GGT – Gabinete de Planeamento de Gestão do Território, Lda

Assunto: Processo de Licenciamento Único Ambiental N.º PL20190812001192  
HVCZ VENTURES, LDA  
Vale Serrano  
Decreto-Lei n.º 75/2015, de 11 de maio Pedido de Elementos Adicionais

Data: 2020-02-13 (revisto a 2020-02-25)

### **RESPOSTA ÀS QUESTÕES COLOCADAS NO PEDIDO DE ELEMENTOS ADICIONAIS**

Figura 15. Corte geológico esquemático na zona da albufeira VS2 da Barragem de Vale Serrano.

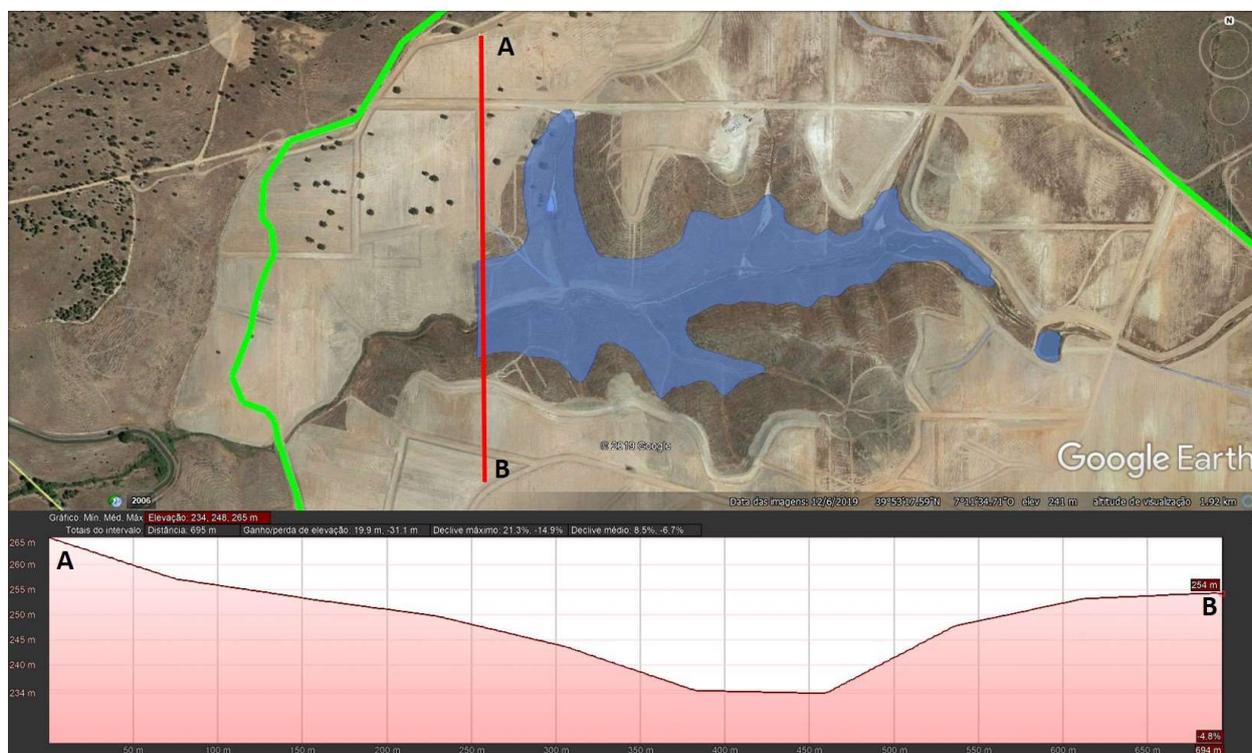
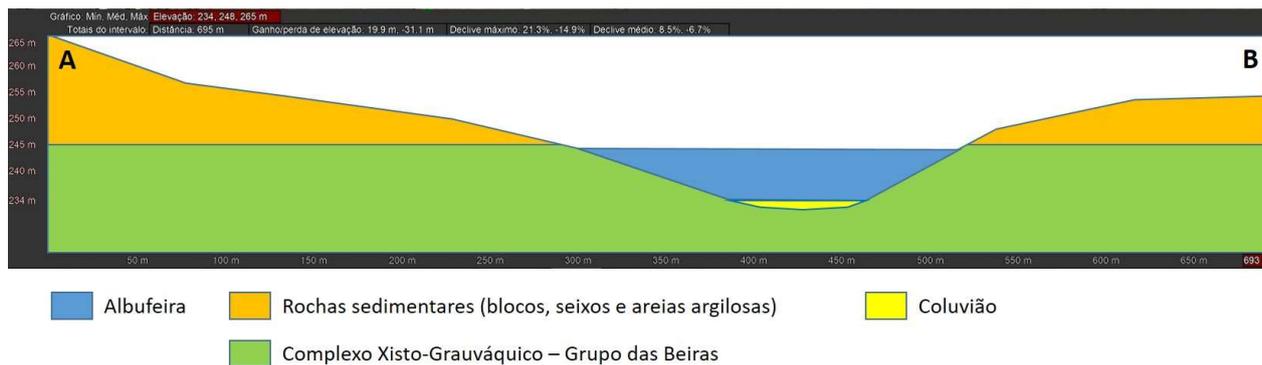
40. Apresentar de um corte geológico perpendicular à estrutura regional que englobe a barragem VS2;

Na Figura 14 apresenta-se o posicionamento do corte geológico solicitado. Na Figura 15 mostra-se o corte esquemático das formações geológicas, com posicionamento da albufera da barragem VS2.

Observa-se que a barragem e a albufeira se situam, na sua cota máxima, abaixo do nível das camadas argilosas e arcósicas superiores e totalmente dentro do Complexo Xisto-Grauváquico. Na base do vale original situam-se algumas camadas de coluvião, que, nas sondagens efetuadas para a execução do projeto da barragem, se mostrou apresentarem apenas um máximo de 2 m de espessura.
